ILMAILUHALLITUKSEN TIEDOTUKSIA  
INFORMATION FROM THE NATIONAL BOARD OF AVIATION**MUUTOSMÄÄRÄYS  
AIRWORTHINESS  
DIRECTIVE**

M 1202/83

Muutos 1

**1202. Partenavia. Siivekevajereiden tarkastus.**

Kuva 1

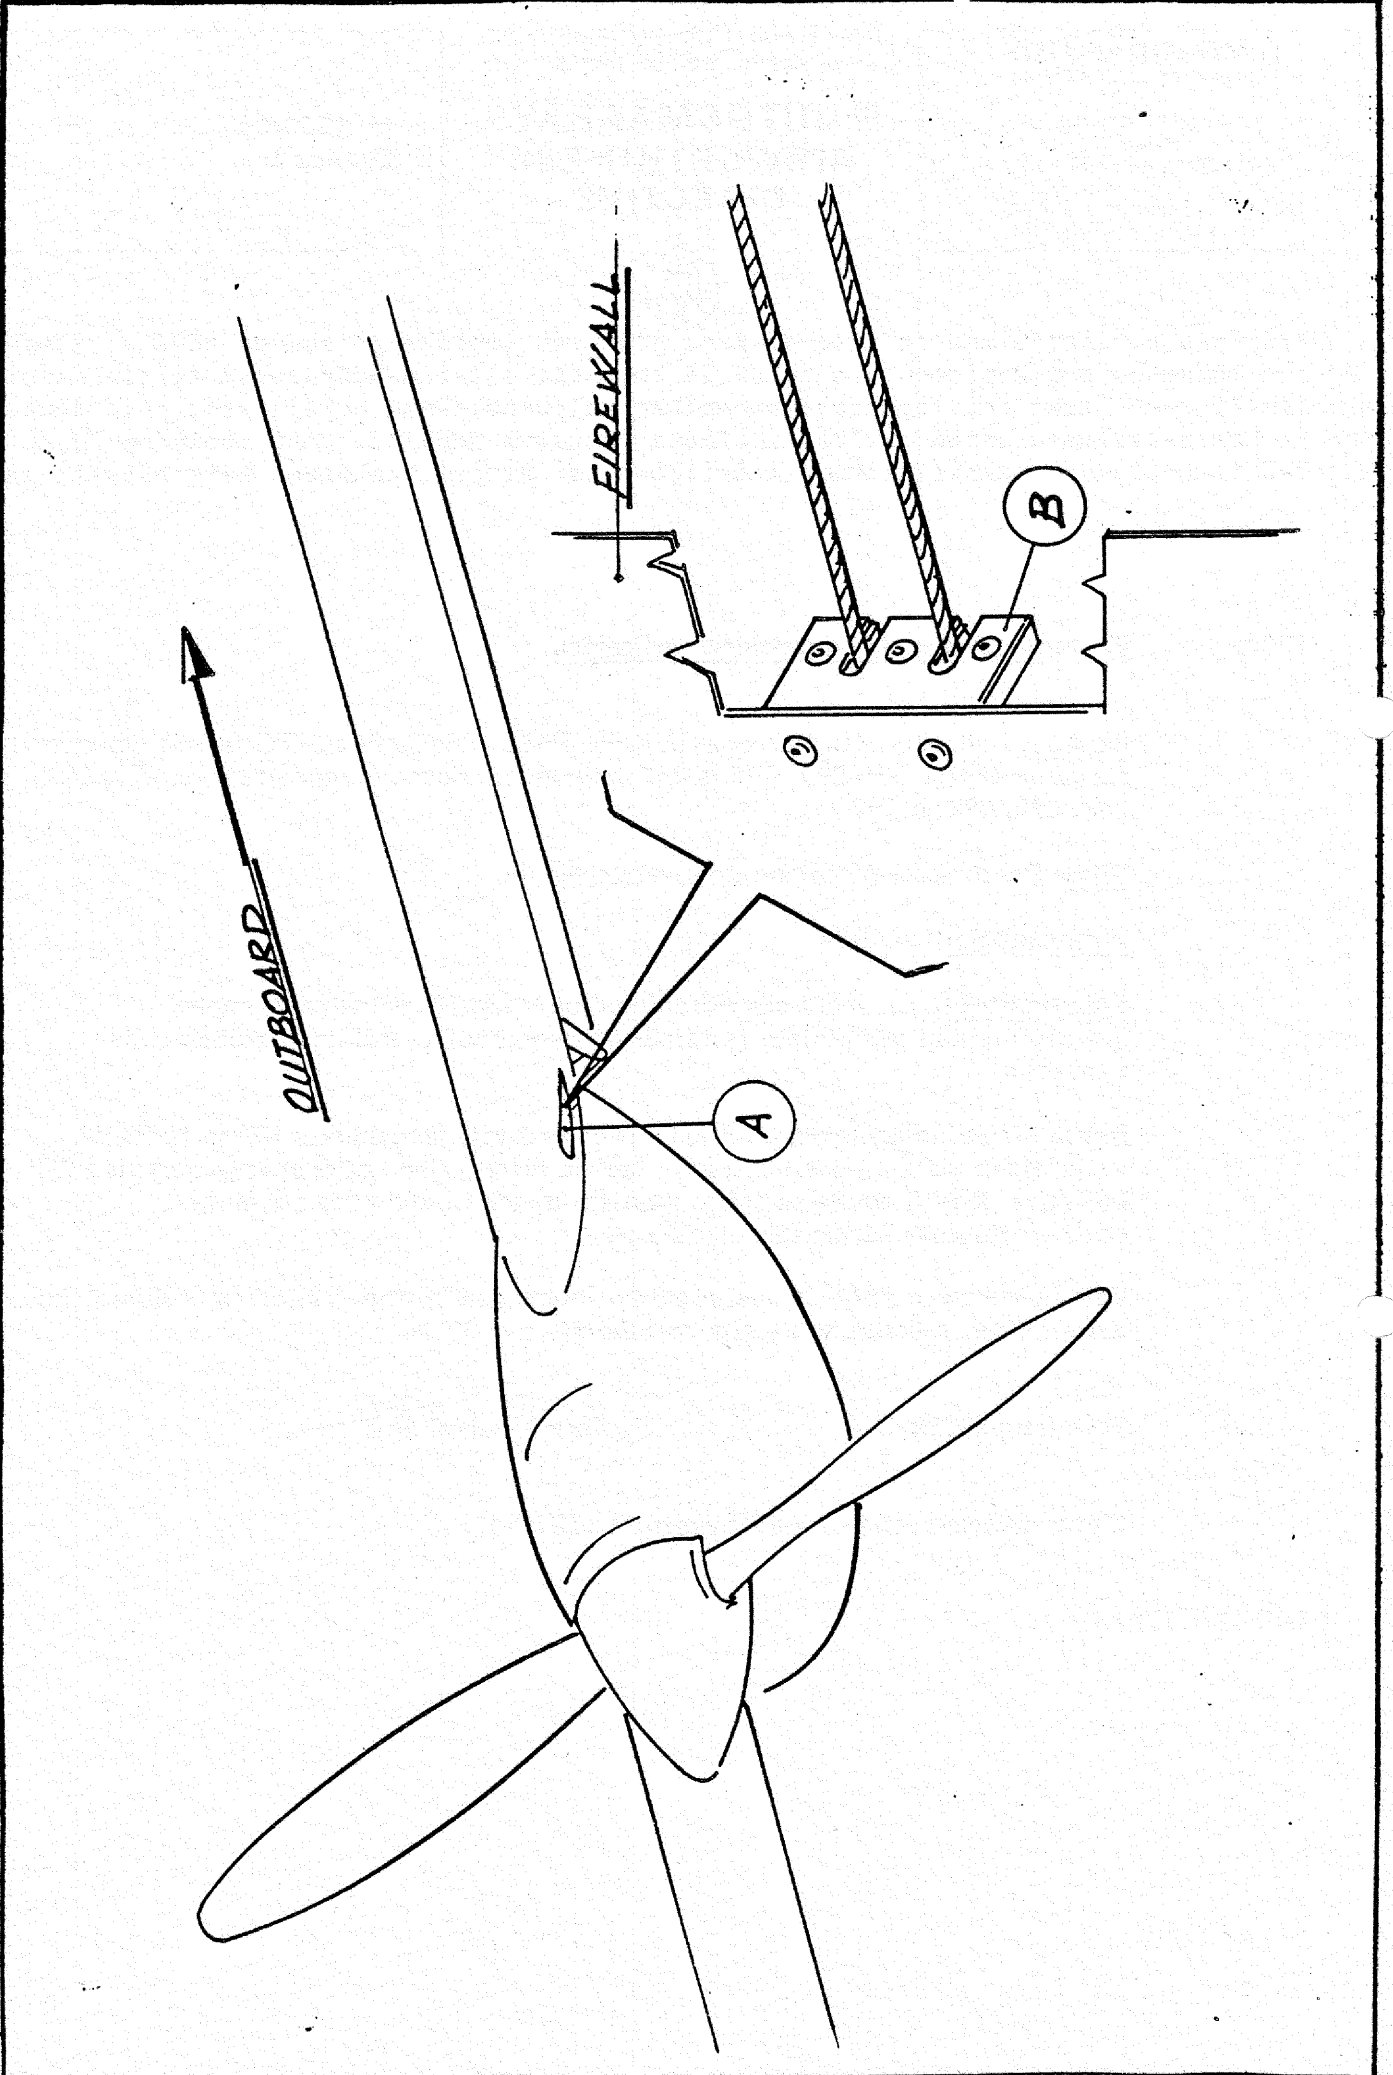
Toimenpiteet: Tarkasta siivekkeiden ohjaivaijerit seuraavasti ennen lentotoiminnan jatkamista ja tämän jälkeen huoltokäsikirjan määräämin väliajoin.

Irrota kuvan mukaiset siipien johtoreunojen tarkastusluukut (A) ja tarkasta vajereiden kuluneisuus tuliseinän taakse niitattujen vaijerin ohjainlevyjen (B) kohdalta. Käytä apuna peiliä ja valaisinta, sekä poikkeuta siivekkeet ääriasentoihinsa tarkastuksen aikana.

Vaihda kuluneet vaijerit uusiin ennen seuraavaa lentoa. Vaijeri on kulunut, kun ulomman säikeen halkaisija on pienentynyt 30 %.
